Verkoop [Afd 8.4.2]

Verslagnummer:
 28/03042025/45504/49514/1

Inspectie adres: Octaaf van Dammestraat 57,
 9030 Gent (België)
 Type: Verkoop [Afd 8.4.2]

Datum van de keuring: 03/04/2025
 Andere: Louisa Ghanam
 Type lokalen: Huis

Elektrisch bord

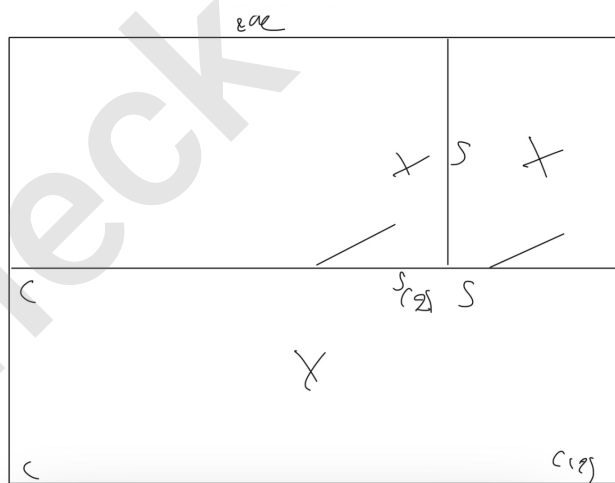
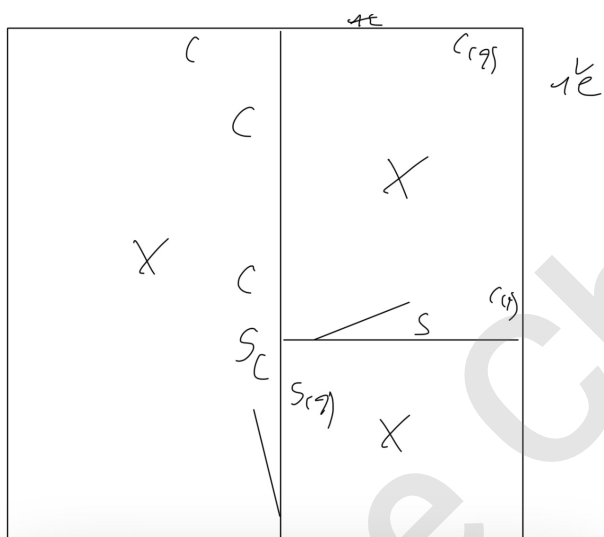
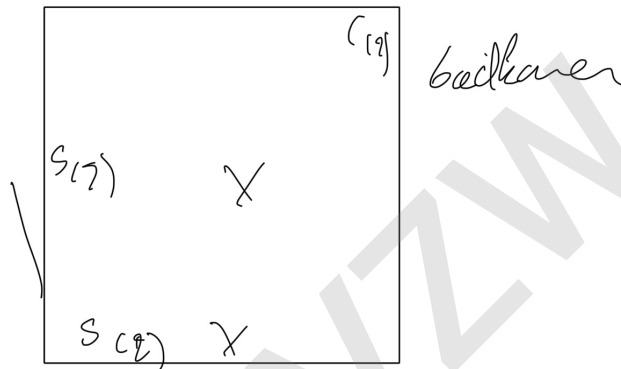
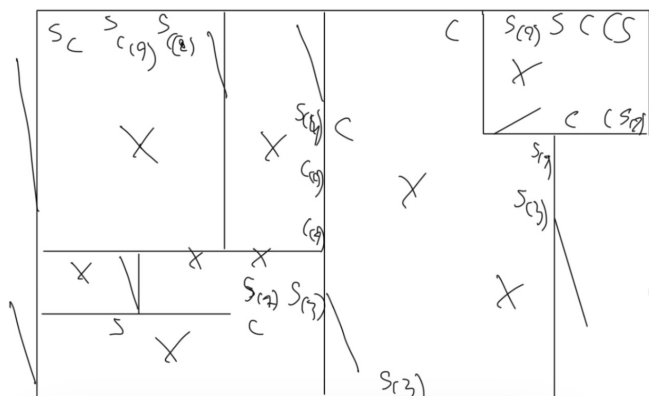
- De voedingskabel van het hoofdbord is niet conform. - oAfd 4.4.1.5; Hfst 2.7
- De controle van een/meerdere foutlussen is niet afdoende, - oAfd 6.5.7.2.b.4.d; oAfd 6.4.6.4.b.4

- Het eendraadsschema en situatieplan zijn niet aanwezig. - oAfd 3.1.2.1
- Er ontbreken afdekplaatjes in het elektrisch bord. - Afd 5.2.6; oAfd 4.2.2.3
- Hoofddifferentieelstroombeschermingsinrichting is niet aanwezig. - oAfd 4.2.4.3

- De installatie is niet aangevuld met een differentieelstroombeschermingsinrichting met hoge of zeer hoge gevoeligheid, - oAfd 4.2.4.3
- De houders van de penautomaten zijn niet uitgerust met een kaliberstuk. - oAfd 5.3.5.5.a

- De vermeldingen tegen overstromen op de beschermingstoestellen zijn niet zichtbaar. - oAfd 5.3.5.5; Afd 8.2.1
- De isolatieweerstand van de installatie is onvoldoende. - oAfd 6.4.5.1

- De elektrische installatie is niet verwezenlijkt met elektrisch materiaal volgens en naar de regels van goed vakmanschap. - Afd 1.4.1; Afd 1.4.2; Afd 5.2.6

Extra opmerking: Een deel van de vaste installatie wordt gevoed d.m.v. een stopcontact.

- Geleiders van het type VOB zijn niet in een buis geplaatst en/of zoals het zou moeten. - oAfd 5.2.9.3
- Aansluitingen voor samenvoegingen, verbindingen of aftakkingen van kabels werden niet uitgevoerd in overeenstemming met de regels van de kunst in dozen, borden, aansluitklemmen van schakelaars, stopcontacten of in de ruimtes van hanglichtarmaturen. De inbouwdozen van schakelaars en stopcontacten moeten voldoende groot zijn om gemakkelijk verbindingen hierin te kunnen maken. - oAfd 5.1.1.2; Afd 1.4.1; Afd 1.4.2; Afd 5.2.6
- Het gebruik van kabels van het type VTMB, VTLB en/of VTLmB is verboden in de vaste installatie. - Hfdstk 2.7; Afd 5.2.7; Afd 5.2.9
- Een of meerdere stopcontacten zijn niet van kinderbeveiliging voorzien. - oAfd 4.2.2.3.b; Afd 8.2.1; Afd 8.2.2
